Van: Comité bouwkundige aanpassingen IC-opstapeling

Advies Comité bouwkundige aanpassingen IC-opstapeling

COOCZ20023 - ADRZ Goes

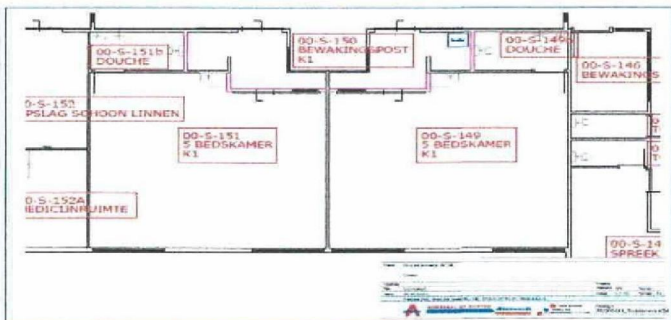
Het is niet mogelijk om de IC van het ADRZ te compartimenteren. Het betreft een afdeling met rondom patiëntenkamers en dienstruimtes met in het ruime middendeel een balie. Om besmettingen binnen de afdeling te voorkomen wordt het aantal isolatiekamers uitgebreid.

De IC-capaciteit van het ADRZ is geconcentreerd op de locatie Goes in één afdeling. De huidige IC biedt geen mogelijkheden tot compartimentering. Gezien deze beperkingen is de uitbreiding van het aantal isolatiekamers met 2 tot 4 in totaal, een logische en noodzakelijke stap.

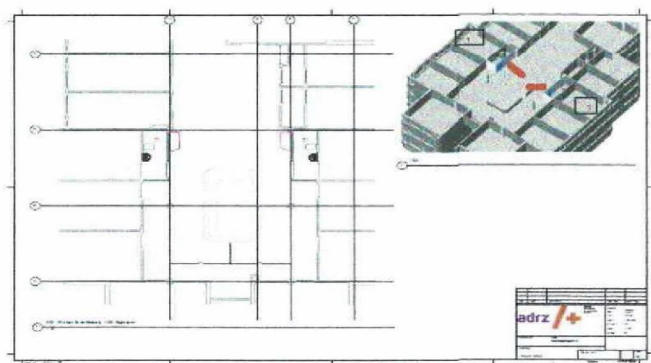
Het plan behelst dat naast de bestaande isolatiekamers een derde (kamer 3) en vierde isolatiekamer (K12) worden gerealiseerd. Kamer 12 is aan de overzijde van kamer 3 gelegen. De extra bedden worden buiten de muren van de IC georganiseerd op de naastgelegen CCU afdeling. Totaal 14 IC-bedden. De COVID zorg zal georganiseerd worden op de reguliere Intensive Care, in combinatie met non-COVID-zorg. De IC-bedden op de CCU afdeling zullen in principe bezet worden met non-COVID-zorg tenzij het scenario om een ander besluit vraagt.

Aan de buitenzijde van de huidige eenpersoonskamers wordt een sluis gebouwd, gebruikmakend van een deel van de huidige gang/middenruimte.

De uitbreiding van de IC-capaciteit vindt plaats buiten de muren van de huidige IC, namelijk op de CCU. Op de IC wordt de isolatiecapaciteit vergroot. Dit betreft de aanbouw van een sluis en ingrijpende installatietechnische aanpassingen om de scheiding van schone en vuile luchtstromen te waarborgen. Ondanks de hoge kosten vindt het Comité deze aanpak wel logisch, functioneel en passend.

Opgemerkt wordt dat de bouwkundige aanpassingen voor de IC 5.1.1c slechts ten dele passend zijn voor de opschalingsfase waarvoor de extra bedden gecreëerd worden. Eén IC-bed wordt toegevoegd in opschalingsfase 2 tijdelijk vast, het andere in opschalingsfase 3 flexibel. Met name de bouwkundige voorziening van dit laatste IC-bed past niet bij het flexibele karakter van opschalingsfase 3. Desalniettemin wordt de extra isolatiecapaciteit noodzakelijk geacht in opschalingsfase 2 en 3 om verantwoord een scheiding van Covid en non-Covid zorg te bewerkstelligen.
